Region Hovedstaden

Eventuel lukning af Universitetsparken

Københavns Kommune har i forbindelse med den politiske behandling af helhedsplan for Innovation District Copenhagen (IDC) spurgt om, hvordan Region Hovedstaden forholder sig til en eventuel lukning af Universitetsparken mellem Jagtvej og Nørre Allé. Forslaget er kort omtalt i forbindelse med helhedsplanens udviklingsgreb nr. 9, og strækningen er sammen med vejnettet i området vist på det som bilag vedlagte kort.

Vejnettet i IDC-området.

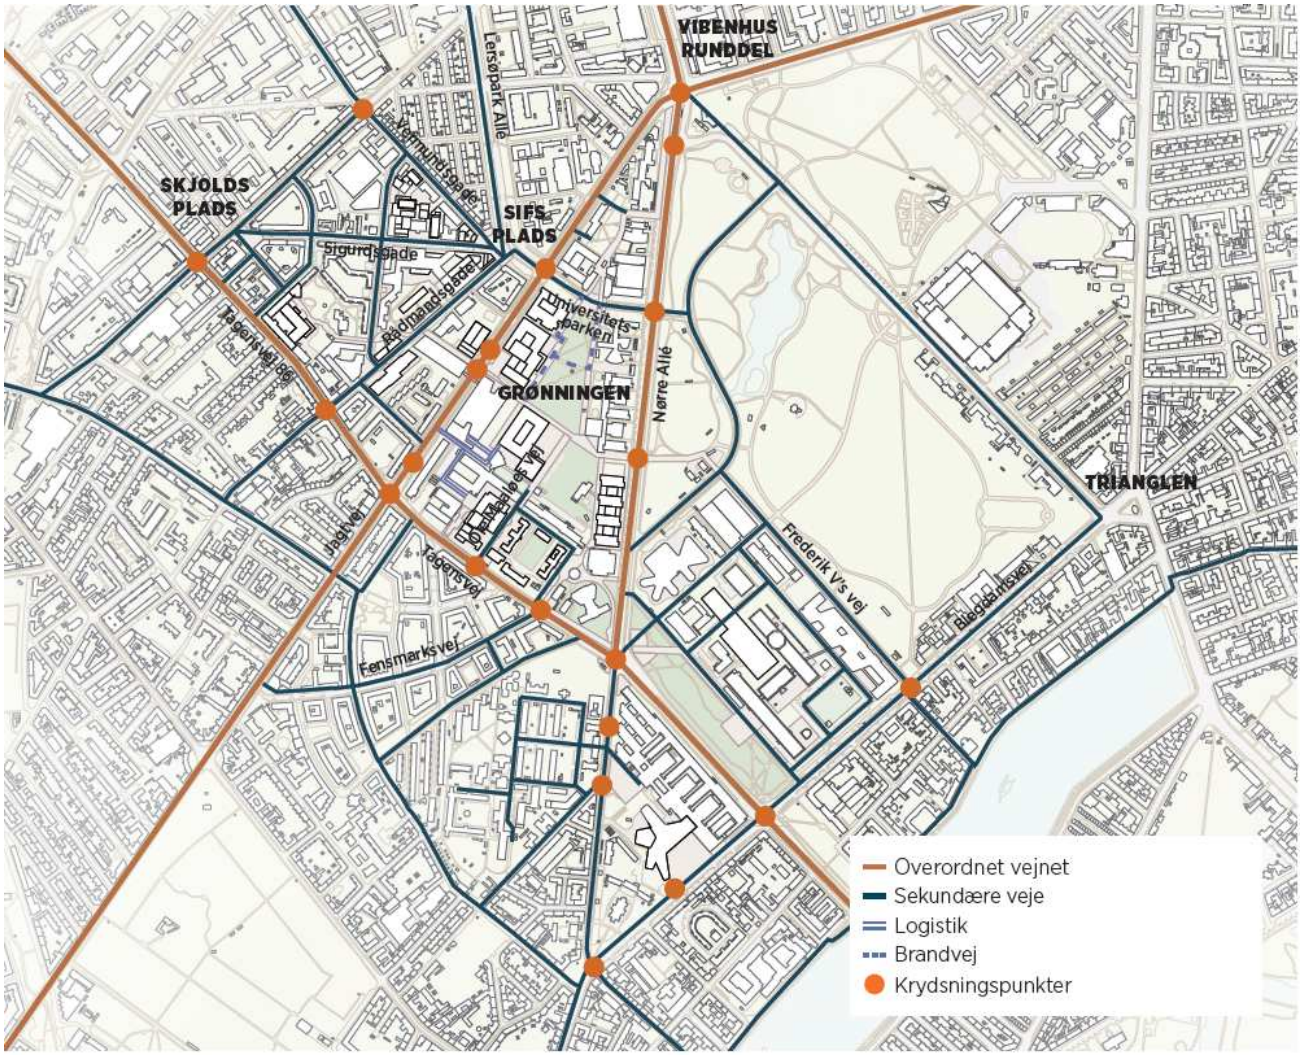
Regionen vurderer, at en lukning af Universitetsparken vil have en særdeles uhensigtsmæssig påvirkning af trafikken til Rigshospitalet. Det drejer sig især om den trafik til hospitalet, der i dag benytter Universitetsparken/Edel Sauntes Allé, som kommer via Jagtvej fra Vibenshus Runddel, herunder især fra Lyngbyvej, men også fra Østerbrogade. Derudover påvirkes den trafik, der kommer fra Lersø Park Allé samt den trafik, der er indadgående fra Tagensvej, som vælger Jagtvej/Universitetsparken som alternativ til at fortsætte til Blegdamsvej.

Hvis det sker, tvinges både den lette og ikke mindst den tunge trafik til i stedet at køre til området ved hovedindgangen på Blegdamsvej. Dvs. trafikken fra Vibenshus Runddel vil skulle fortsætte ad Nørre Allé, dreje til venstre ad Tagensvej og videre til venstre ved Blegdamsvej.

Vi vurderer, at det vil føre til en høj og trafiksikkerhedsmæssigt udfordrende ekstra belastning af Blegdamsvej.

Det gælder både indkørslen til Rigshospitalets hovedindgang på Blegdamsvej, den lette trafik til parkeringshus samt den tunge trafik til sterilcentral og varemodtagelse, der i så fald skal via Frederik V's Vej langs Fælledparken efter indkørsel fra Blegdamsvej. Der kan også blive en øget belastning af den svært tilgængelige indkørsel til Juliane Maries Vej fra Blegdamsvej.

Der er dog også en anden mulighed, der kan benyttes som alternativ. Trafikken fra Vibenshus Runddel kan på Nørre Allé dreje til venstre ved Øster Allé og derefter til højre gennem Fælledparken ad den ensrettede del af Edel Sauntes Allé. Muligheden benyttes også i dag, men vil ved lukning af Universitetsparken blive yderligere belastet af både let og tung trafik.

Edel Sauntes Allé er imidlertid i den ensrettede del ganske ofte afspærret pga. arrangementer i Fælledparken i sommerhalvåret, og den bør derfor ikke stå tilbage som det eneste alternativ til ruten via Nørre Allé/Tagensvej/Blegdamsvej.

Vi håber på baggrund af ovenstående, at der ikke bliver arbejdet videre med forslaget om at lukke Universitetsparken.
